Formular de evaluare a condițiilor de accesibilitate a clădirilor publice

Categorii	Indicatori	Date colectate
Localitate, raion:	Chisinau (Chisinau)	
Adresa, strada, nr.:	Str. Ion Creanga, 4A	
Instituția:	Instituția de educație timpurie nr.54-BESV 1/72	
Tipul instituției:	BESV	
Latitudinea:	47.03808271412 ,	
Longitudinea:	28.811661934352

Fig. IV.8 Rampă de acces între trotuar și carosabil

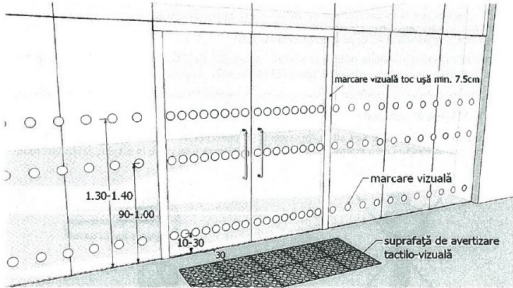
Tip înveliș:	Pavaj
Drumurile/Căile de acces sunt:	Calitative
Trotuare:	Da
Trecerea de pe carosabil spre trotuar/clădire:	Lină
Poartă intrare:	Da, are lățimea: 124 cm
Prag poartă:	Nu
Există pavaj tactil sau marcaj contrastant la ieșirea de pe carosabil pe trotuar:	Nu
Trotuarul are pavaj tactil sau marcaj contrastant:	Nu
Borduri:	Nu
Scări/Trepte:	Nu
Bariere (piloni și/sau bolarzi stradali, panouri publicitare):	Nu
Nivel:	Înclinat în coborâș

Fig. V.1 Buzinare la coridoare /p.47/

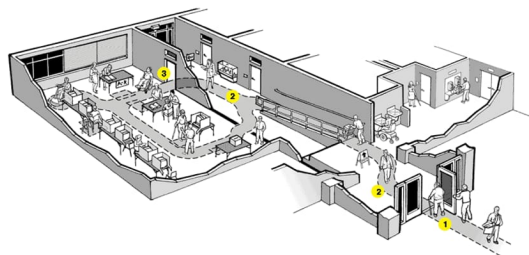
Coridoare:	Da
Lățimea coridorului (în cel mai îngust loc) este peste 150 cm?	Da
Trepte:	Da , 4 trepte , înălțimea:68 cm
Dacă sunt trepte, este o rampă interioară:	Nu
Dacă există trepte, sunt semnalate treptele cu elemente contrastante și/sau tactile:	Nu Standard: prima și ultima treaptă trebuie semnalate în culori contrastante
Pardoseala/podeaua în coridor este suprafață accesibilă:	Da
Suprafață alunecoasă:	Nu
Bariere/obstacole:	Nu
Culori contrastante (este o diferență de culoare contrastantă (culori închise / culori deschise) între perete și podea):	Nu
Iluminare bună (lumină de zi și lumină artificială) pe hol și pe culoarele principale:	Da

Fig. V.42.a Aranjarea unei cabine WC adaptate - tip A

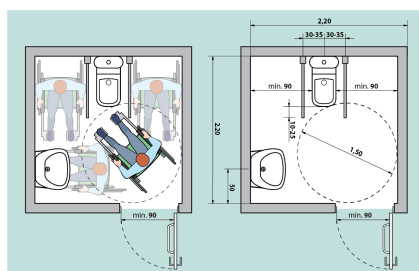
Grup sanitar în exterior:	Nu
Grup sanitar în interior:	Da . La Parter
Există indicatoare pe coridoare și pe ușă, care semnalează grupul sanitar accesibil:	Nu
Ușa de intrare WC interior, lățime:	60 cm Standard: ușa trebuie să fie de minim 90 cm
Prag ușă de intrare:	-
Dimensiuni grup sanitar:	135 cm x 145 cm Standard: minim 160 x 180 cm
Ușa cabină WC, lățime:	60 cm Standard: ușa trebuie să fie de minim 90 cm
Ușa cabinei se deschide în :	Exterior Standard: exterior
Dimensiuni cabină WC:	135 cm x 142 cm Standard: minim 160 x 180 cm
Prag ușă cabină WC:	Prag cu înălțimea: -2 cm Standard: maxim 2 cm
Tipul vasului WC:	Pe podea
Vasul WC are bare de suport:	Nu
Mecanismul de scurgere a apei este:	Integrat în vasul WC
Lavuar/chiuveță:	Da , înălțimea de: 82 cm Standard: h - 85 cm
Este spațiu liber sub lavoar:	Nu
Este uscător de mâini:	Nu
Întrerupătoarele sunt poziționate la o înălțime de 80 până la 110 cm de la podea:	Nu

Toaleta este echipată cu sistem/buton de alarmă:	Nu
În toaletă sau cabine există cuier pentru haine:	Nu
Culori contrastante:	Nu Standard: este o diferență de culoare contrastantă (culori închise / culori deschise) între perete și podea
Colacul de WC este de o culoare contrastantă cu vasul de WC:	Nu
Iluminare bună (lumină de zi și lumină artificială) în WC:	Da
